# RENESAS TECHNICAL UPDATE

製品分類	MPU & MCU	発行番号	TN-RX*-A009A/J	Rev.	第1版
題名	マルチファンクションタイマパルスユニット 3 (MTU3) の注意事項		情報分類	技術情報	
適用製品	RX62T グループ	対象ロット等	関連資料	RX62T グループ ハードウェアマニュアル	
		全ロット

図 15.24 カスケード接続動作例 (c)

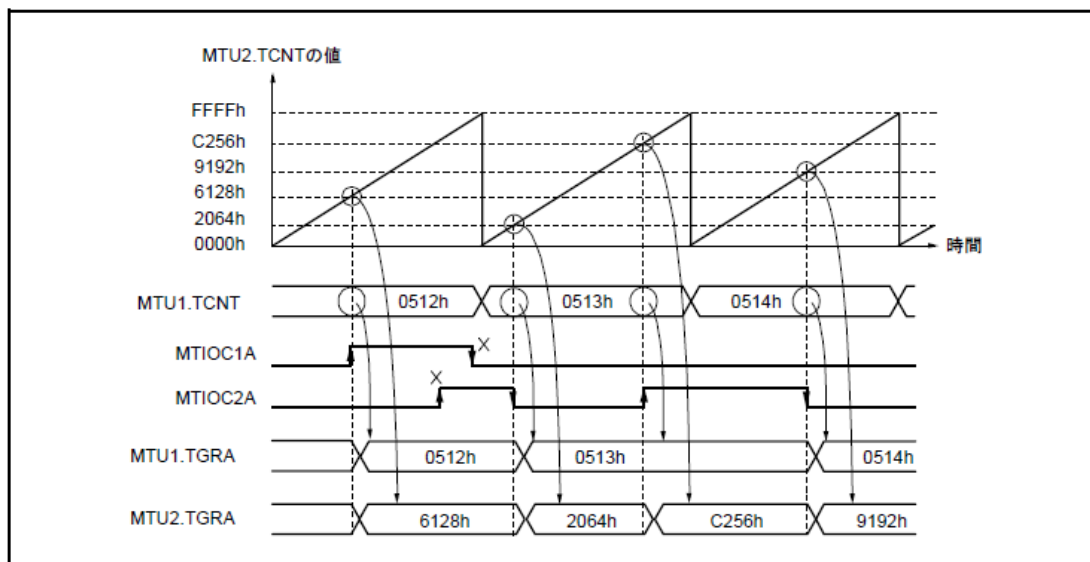
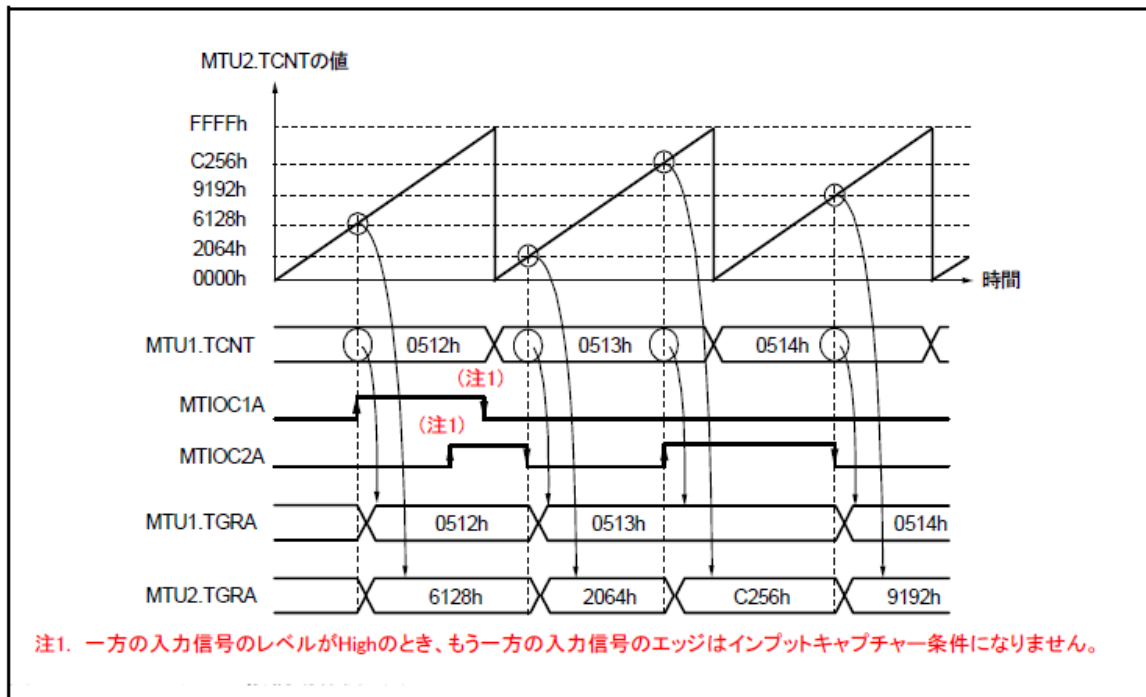
カスケード動作時に、MTU1.TCNTとMTU2.TCNT (n=1, 7 m=2, 8) で同時にインプットキャプチャを行う場合、2本の端子の入力信号をインプットキャプチャ条件にできます。この場合、2つの入力信号の論理和を取った後の信号のエッジがインプットキャプチャ条件になります。したがって、いずれか一方が High レベルのとき、もう一方が変化してもインプットキャプチャを行いません。

カスケード動作時に、MTU1.TCNT と MTU2.TCNT の同時インプットキャプチャをする場合、インプットキャプチャコントロールレジスタ (TICCR) で設定することで、インプットキャプチャ条件となる入力端子を追加することができます。**インプットキャプチャの条件となるエッジ検出は、本来の入力端子の入力レベルと、追加した入力端子の入力レベルの論理和を取った信号に対して行われます。したがって、いずれか一方が High レベルのとき、もう一方が変化してもエッジ検出は行われません。詳細は「(4) カスケード接続動作例 (c)」を参照してください。**カスケード接続時のインプットキャプチャについては「15.6.21 カスケード接続における MTU1.TCNT、MTU2.TCNT 同時インプットキャプチャ」を参照してください。

図 15.24 に下記のとおり注意事項を追加します。

図 15.118 TGI 割り込みタイミング (コンペアマッチ) (MTU5)

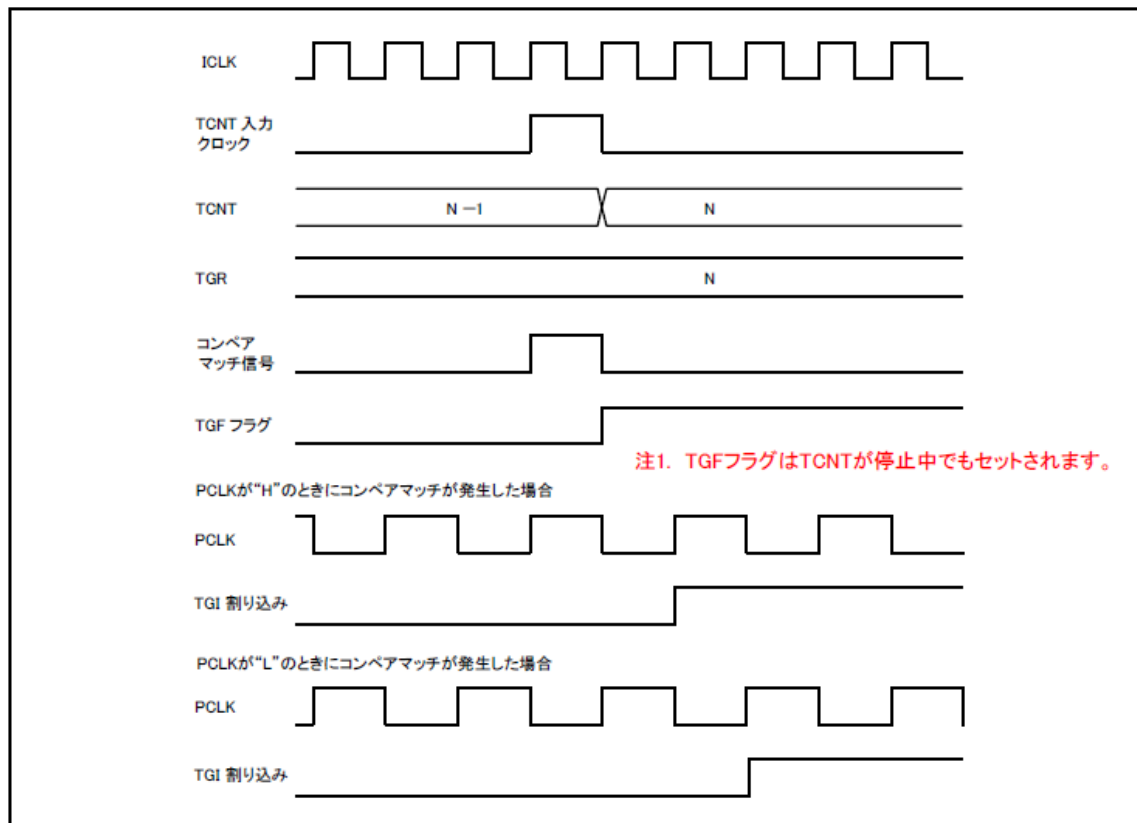
チャンネル5は、TCNTが停止中でもTGFフラグがセットされます。

「図 15.118 TGI 割り込みタイミング (コンペアマッチ) (MTU5)」に以下のように注記を追加します。
